Notitie

Aanvulling op Dommel, Renovatie Slibverwerking Mierlo

Dit betreft een aanvulling op het saneringsplan voor Renovatie Slibverwerking Mierlo, rapport R010-1292115ICB-V01-evm-NL d.d. 28 augustus 2025 naar aanleiding van de brief van het bevoegd gezag ODZOB (d.d. 4 november 2025, kenmerk: Z-2025-012817/ D-2025-197189) met het verzoek om aanvullende gegevens.

Grondstromen binnen het beschikt gebied

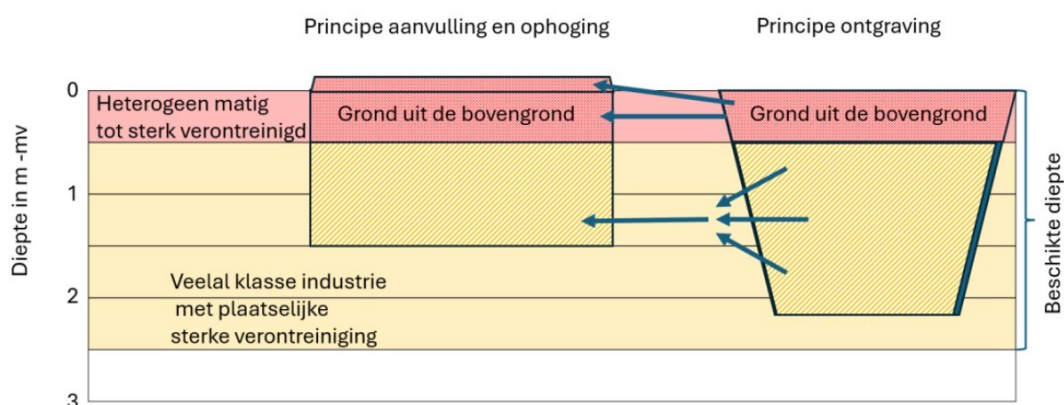
Hoe wordt bepaald waar grond kan worden herschikt? Op een deel van de locatie (onder de bebouwing) is nog geen onderzoek uitgevoerd of deze locatie ook (heterogeen) sterk verontreinigd is. Als de ontvangende bodem onder de huidige bebouwing niet aantoonbaar sterk verontreinigd is kan hier namelijk geen grond worden herschikt.

In de hiernaast opgenomen tekening (zie bijlage 3 voor groot formaat) is het beschikte gebied en de te slopen en de nieuwe bebouwing opgenomen. In bijlage 1 is de verontreinigingssituatie en in bijlage 2 het principe van de grondstromen en herschikken in een dwarsdoorsnede opgenomen.

Grond die vrijkomt binnen het beschikte gebied mag alleen binnen het beschikt gebied worden herschikt. Er wordt derhalve binnen het geval van bodemverontreiniging herschikt waarbij de bovengrond tot 0,5 m ook als bovengrond of ophooglaag wordt herschikt. Hierdoor ontstaat geen onduidelijke situatie in de situatie van de bovengrond. Deze is integraal heterogeen diffuus matig tot sterk verontreinigd binnen het geval van bodemverontreiniging.

De grond met gemiddeld de klasse industrie (mengmonsterniveau) waarin zeer plaatselijk (monsterniveau) een overschrijding van de interventiewaarde wordt gemeten tot maximaal 2,5 m - mv wordt hergebruikt in diepere lagen binnen het geval van bodemverontreiniging.
